女川原子力発電所第2号機 工事計画審査資料	
資料番号	02-他-F-19-0040_改2
提出年月日	2021年 9月 10日

# 女川原子力発電所第2号機 使用済燃料貯蔵ラックの設計用減衰定数について (指摘事項に対する回答)

2021年9月10日  
東北電力株式会社

## 前回審査会合(7/6)における指摘事項及び回答概要

### 3. 指摘事項①-1に対する回答(2/2)

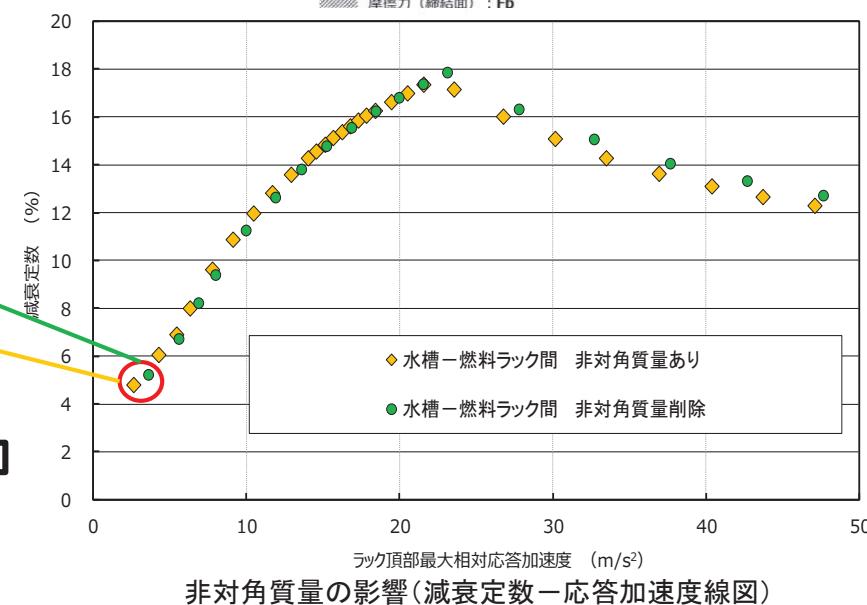
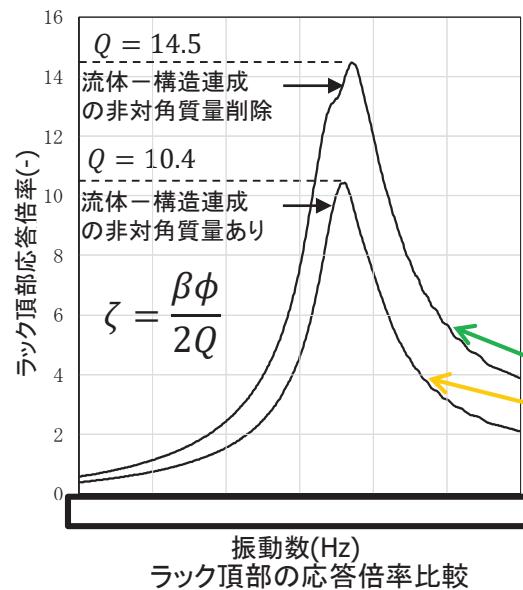
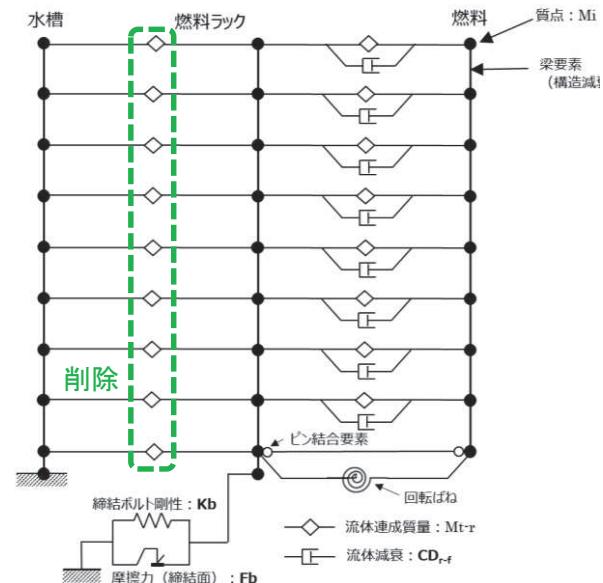
No.	実施日	指摘事項
1	2021年7月6日 第988回審査会合	<p>使用済燃料貯蔵ラックの減衰挙動に関する詳細解析について、以下の観点も含め、解析モデル及び解析条件の設定方法並びに減衰定数の算出方法の妥当性を整理して説明すること。その上で、改めて設計用減衰定数の設定の妥当性を整理して説明すること。</p> <ul style="list-style-type: none"><li>➤ 流体一構造連成による燃料ラックの応答低減効果を減衰として扱わないことについて、応答倍率曲線を用いた減衰定数の算定における応答低減効果の除外方法を整理して説明すること。</li><li>➤ 詳細解析モデルの解析条件のうち、締結ボルト剛性、ラック剛性、摩擦力の振幅依存性を定義する最大変位等について、燃料ラックの構造及び加振試験データとの関係を含め、入力値の妥当性を説明すること。</li><li>➤ 詳細解析モデルの解析条件のうち、燃料ラックの構造及び加振試験データ等から得られる値に幅があるものについては、入力値を変動させた場合の減衰定数への影響を説明すること。</li></ul>

- 前述の応答低減効果を定量的に確認するため、詳細解析モデルにおける水槽と燃料ラック間の流体一構造連成質量(質量マトリクス[M]の非対角質量)を考慮せずに解析を実施した結果、実際に減衰定数と応答加速度の関係に大きな差異はないことを確認した。
- 以上より、応答低減効果は減衰定数の算出に直接影響しないため、応答低減効果は減衰として扱わない。

流体一構造連成の非対角質量あり	流体一構造連成の非対角質量削除
応答倍率 $Q(-)$	10.4	14.5
応答加速度 ( $m/s^2$ )	2.6	3.6
刺激係数 $\beta (-)$	0.97	1.55
固有ベクトル $\phi (-)^*$	1.0	1.0
減衰定数 $\zeta (%)$	4.7	5.3

#### 解析条件(入力値)を変動させた場合の減衰定数への影響確認方針

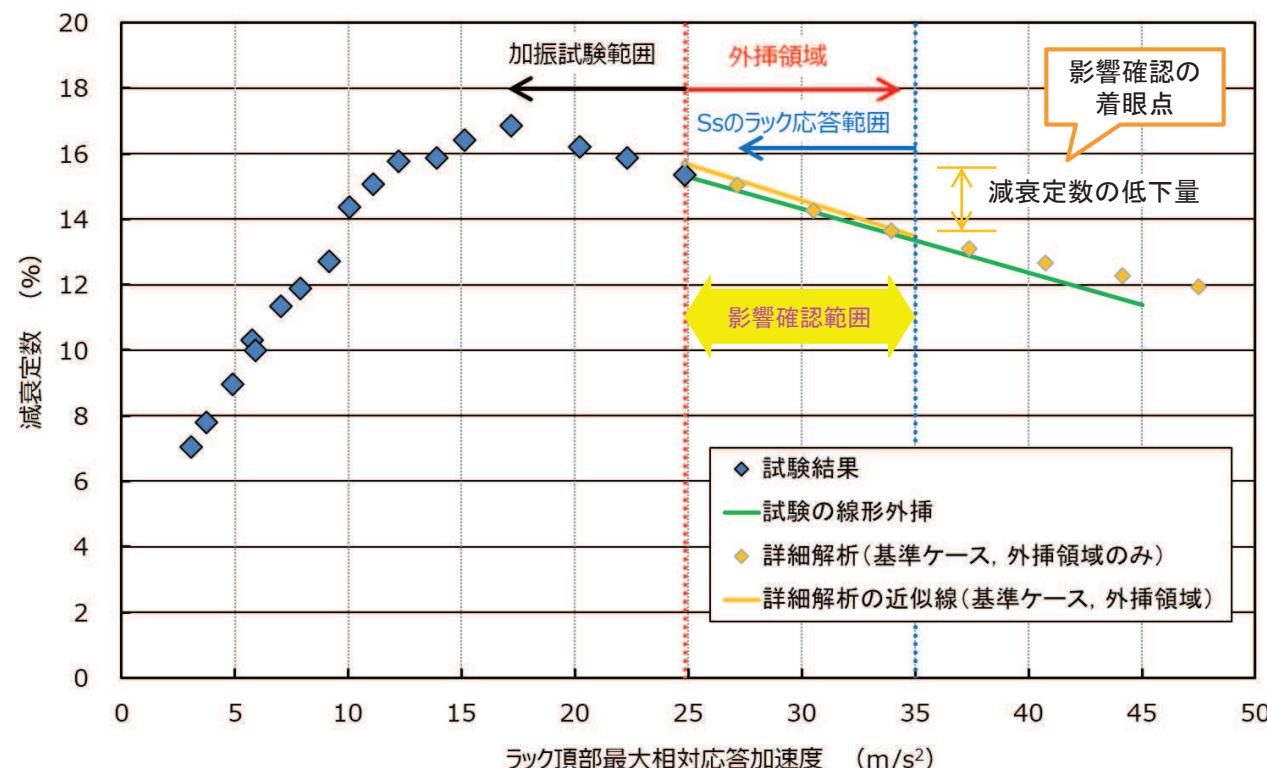
①-3	詳細解析モデルの解析条件のうち、燃料ラックの構造及び加振試験データ等から得られる値に幅があるものについては、入力値を変動させた場合の減衰定数への影響を説明すること。	<ul style="list-style-type: none"> <li>解析条件（入力値）のうち、値に幅をもつ5項目（上記と同じ）について、現実的に取り得る範囲内で値を変動させた場合、試験の外挿領域で減衰定数は急減せず、その低下量は最大でも2.36%となることから、影響はほとんどない。</li> </ul>	P15, 16 別紙3
②	設計用減衰定数の設定の妥当性を整理して説明すること。	<ul style="list-style-type: none"> <li>JEAG4601等に設計用減衰定数が規定された各種設備の設定事例を調査し、下記4項目の着眼点で妥当性を整理して女川2号機の燃料ラックと比較・検討した。その結果、いずれの着眼点に対しても女川2号機の設計用減衰定数の設定は各種設備の設定事例と同等であり妥当なものと判断した。           <ul style="list-style-type: none"> <li>－減衰定数の取得方法</li> <li>－減衰定数とパラメータの相関関係</li> <li>－減衰定数に対する余裕の取り方</li> <li>－対象設備の汎用性</li> </ul> </li> </ul>	P17-22 別紙4

- 試験結果との整合性を考慮して設定するもの(5項目)については、入力値の変動範囲において詳細解析を実施し、試験の外挿領域における減衰定数とラック頂部相対応答加速度の関係に与える影響(減衰定数の低下傾向及び低下量)を確認する。
- 影響確認に適用する入力値は、前項で整理した変動範囲の上限値及び下限値とする。なお、締結ボルトばね剛性の振幅依存性を定義する最大変位 $\delta_k$ は、基準ケースが上限値であるため、上限値と下限値の中間値を上限値とする。
- **影響確認の着眼点は、加振試験の外挿領域における燃料ラックのSs応答加速度範囲(以下、「影響確認範囲」という。)に対する減衰挙動であるため、影響確認範囲における減衰定数の低下量を算定・比較する。**
- 減衰定数の低下量は、各入力値に対する詳細解析結果を用いて影響確認範囲を直線で表し(右図参照)、加振試験の最大応答加速度点を始点とする。
